La Chorrera, 25 de junio de 2024
DRPO-DIREC-SEIA-NE-594-2024

En seguimiento al proceso de evaluación del **ESTUDIO DE IMPACTO AMBIENTAL CATEGORIA I, PROYECTO: "ALTOS DEL BOSQUE"**, cuyo Promotor es la Sociedad **PANAMA SOLUTIONS PROJECT DEVELOPERS, S.A.**, ubicado en el corregimiento de El Guayabito, distrito de San Carlos, provincia de Panamá Oeste, ingresado el 06 de junio de 2024, para su evaluación por la Sección de Evaluación de Impacto Ambiental del Ministerio de Ambiente de Panamá Oeste, deseamos expresarle que luego de evaluar el Estudio de Impacto Ambiental, tenemos a bien solicitarle lo siguiente:

En respuesta a la nota de adenda DRPO-DIREC-SEIA-NE-594-2024

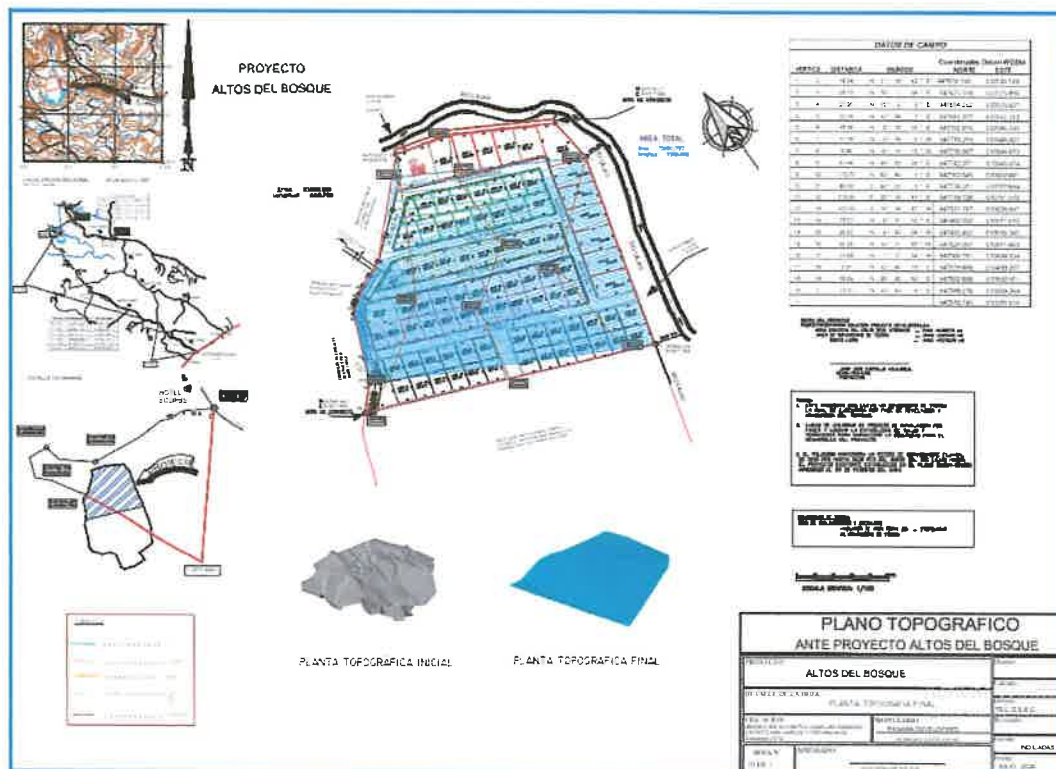
8. c. En inspección de campo se observó que el terreno es irregular, y se nos informó que se realizarán trabajos de movimiento, nivelación y terracería, por lo que se solicita presentar:

- Presentar plano e indicar el volumen de movimiento de tierra a generarse en el terreno y volumen de material de relleno e indicar los niveles de terracería.

Dentro del área de influencia del proyecto "Altos del Bosque" no se realizarán movimientos de tierra, como se mencionó anteriormente, se trata de nivelaciones superficiales, los detalles informados en la inspección de campo fueron dados de manera errónea, y se ofrece una disculpa por las confusiones que se pudieron causar por un error humano.

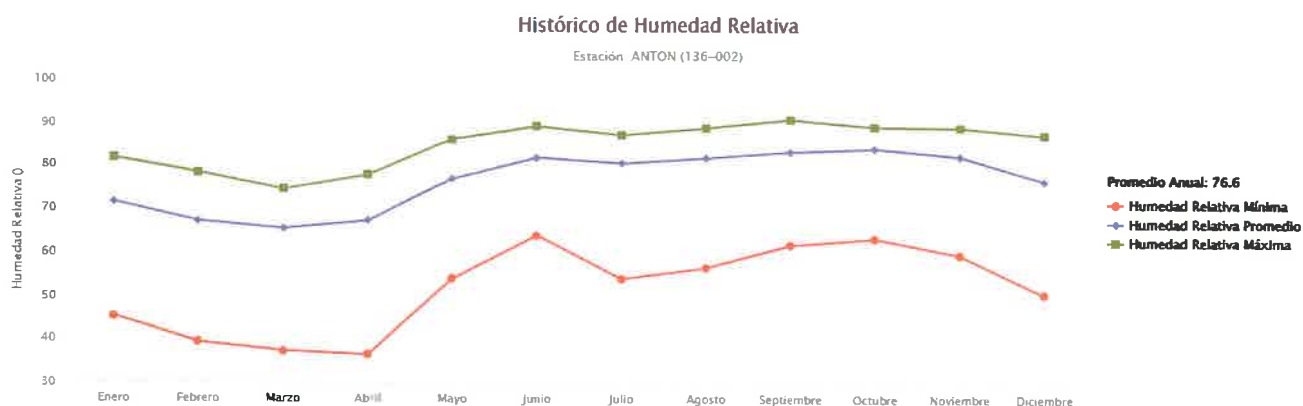
10. Dentro del EsIA, punto **5.7.2 Vibraciones**, el mismo no Aplica dentro de EsIA, Categoría I, sin embargo no se desarrolla el punto 5.7.3 Olores. Por lo que se solicita:

10. a. Desarrollar el punto 5.7.3 Olores.

El día 13 de julio se realizó la medición de olores dentro del proyecto “Altos del Bosque”, el técnico observó que no se percibieron olores molestos en el polígono de la medición.

Los resultados que se interpretaron de las mediciones fueron que la concentración de compuestos precursores de olores molestos se encuentra dentro de los límites permisibles (se adjunta reporte de medición de olores).

Datos que ofrece el IMHPA

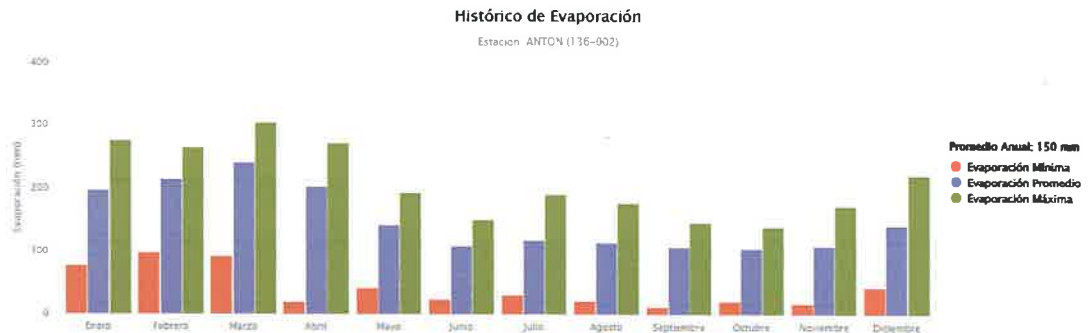
11. Dentro del EsIA, punto **5.8.1 Descripción general de aspectos climáticos: precipitación, temperatura, humedad, presión atmosférica**. El desarrollo de este punto se encuentra incompleto, por lo que se requiere:

11. a. Ampliar la descripción general de los aspectos climáticos que no fueron desarrollados.
12. Dentro del EsIA, en el **Capítulo 6. DESCRIPCIÓN DEL AMBIENTE BIOLÓGICO**. Se menciona: *“El área de influencia del proyecto “Altos del Bosque” presenta vegetación tipo gramínea y árboles dispersos”*. Por lo antes descrito, esta descripción de la vegetación difiere del Informe Técnico de campo de la Sección Forestal, donde indica que la vegetación del proyecto está compuesta por formaciones boscosas naturales achaparradas y gramínea, por lo tanto se solicita:

La estación meteorológica activa más cerca del proyecto es la de Antón 136-002, de la cual se obtuvieron los datos de humedad relativa y evaporación, ya que dentro del Instituto de Meteorología e Hidrología de Panamá (IMHPA) no se ofrecen los datos de la presión atmosférica

En el Instituto de Meteorología e Hidrología de Panamá (IMHPA), no se registran datos de presión atmosférica

13- Dentro del punto 6.1.3

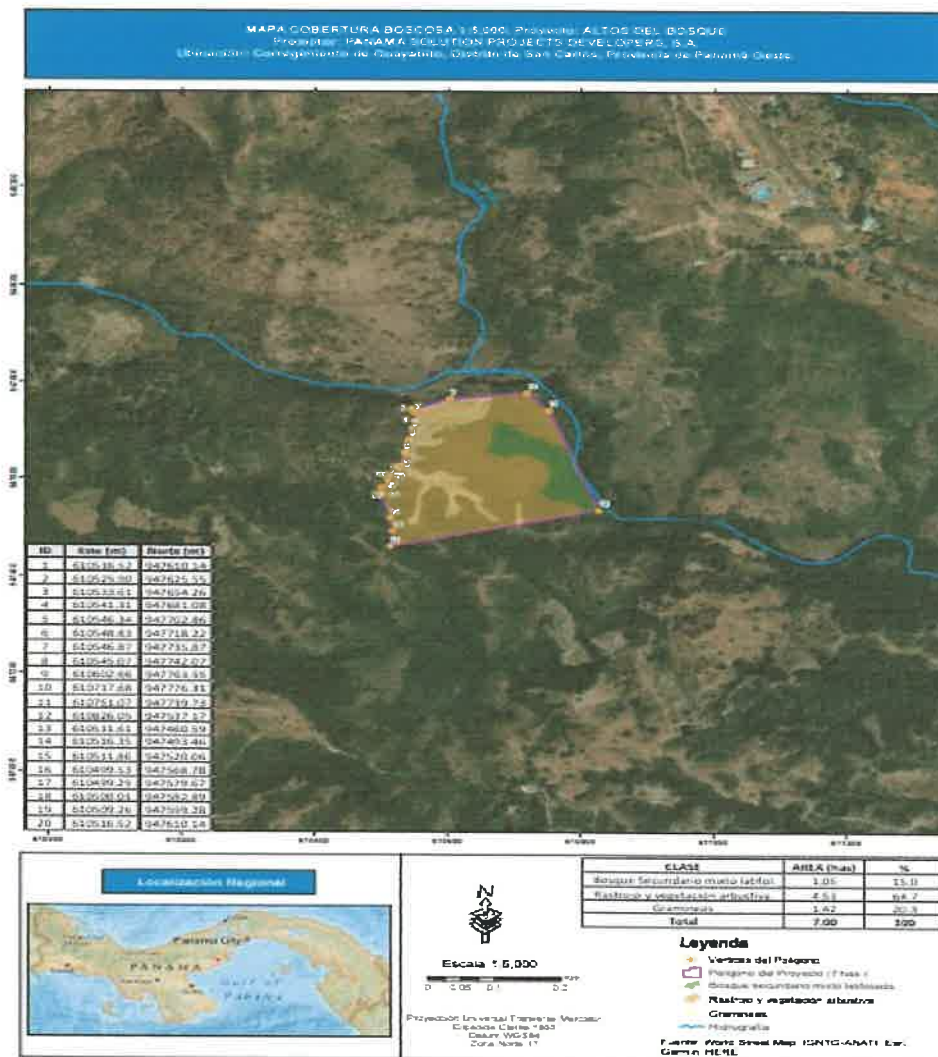
13. Dentro del EsIA, punto **6.1.3 Mapa de cobertura vegetal y uso de suelo a una escala que permita su visualización, según requisito exigido por el Ministerio de Ambiente**. El mapa de cobertura vegetal y uso de suelo presentado, no presenta la escala exigida por el Ministerio de Ambiente. Por lo que se requiere:

13. a. Aportar mapa de cobertura vegetal y uso de suelo que permita su visualización con su información marginal de leyenda, escala descrita, norte, ubicación geográfica legible, entre otros y donde se evidencie el polígono del proyecto, toda vez que el plasmado, la imagen no brinda mayores referencias de ubicación del sitio y superficie.

- a- Aportar mapa de cobertura vegetal y uso de suelo que permita su visualización con su información marginal de leyenda, escala descrita, norte, ubicación geográfica legible, entre otros y donde se evidencia el polígono del proyecto, toda vez que el plasmado, la imagen no brinda mayores referencias de ubicación del sitio y superficie.

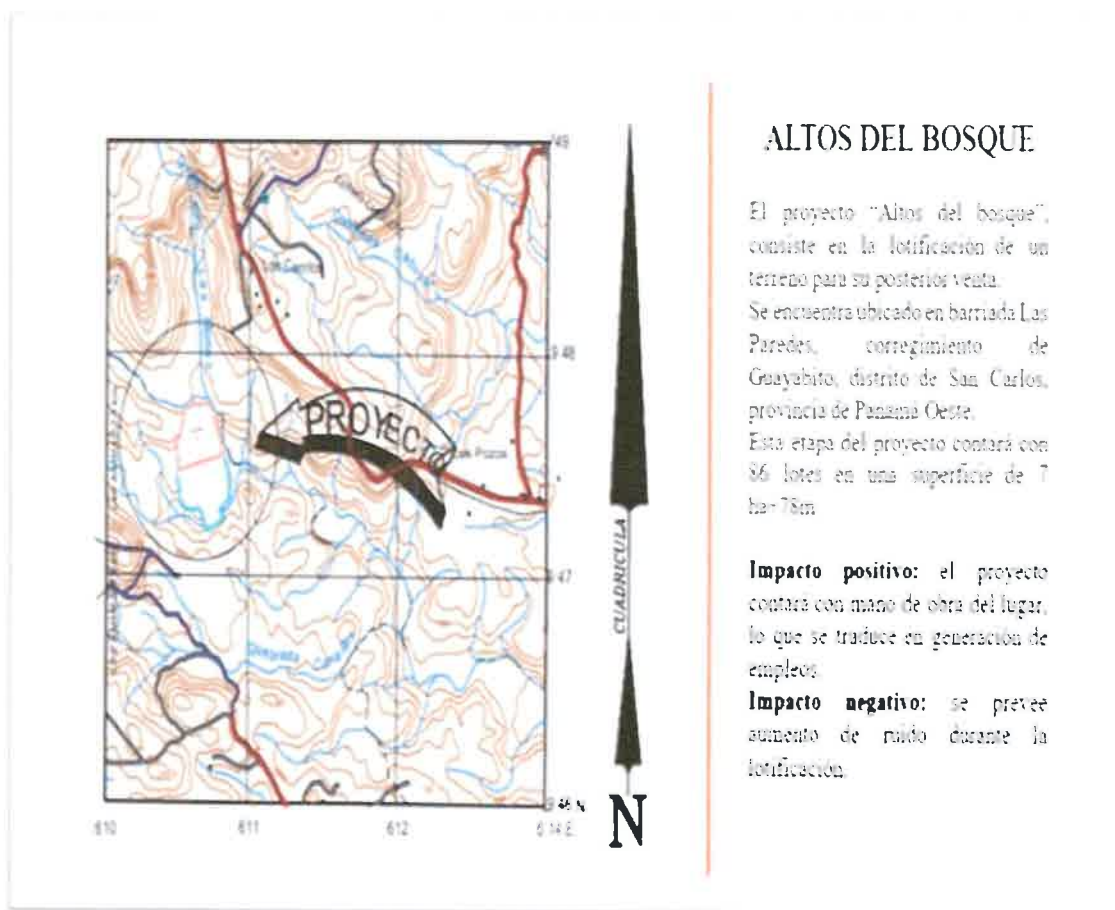
15. Dentro del EsIA, punto **7.2. Percepción local sobre la actividad, obra o proyecto :...**, se menciona la entrega de volantes en el Área de Influencia Indirecta del proyecto, sin embargo no se visualiza la misma en el EsIA. Por lo que se requiere:

15. a. aportar formato de volante utilizado para dar conocer el proyecto entre la población.
16. Dentro del EsIA, punto **9.3. Plan de prevención de Riesgos Ambientales**, se debe desarrollar el punto como un plan.

En el proyecto "Altos del Bosque" se realizó un volanteo para el conocimiento de la población con respecto al proyecto, se adjunta volante realizada.
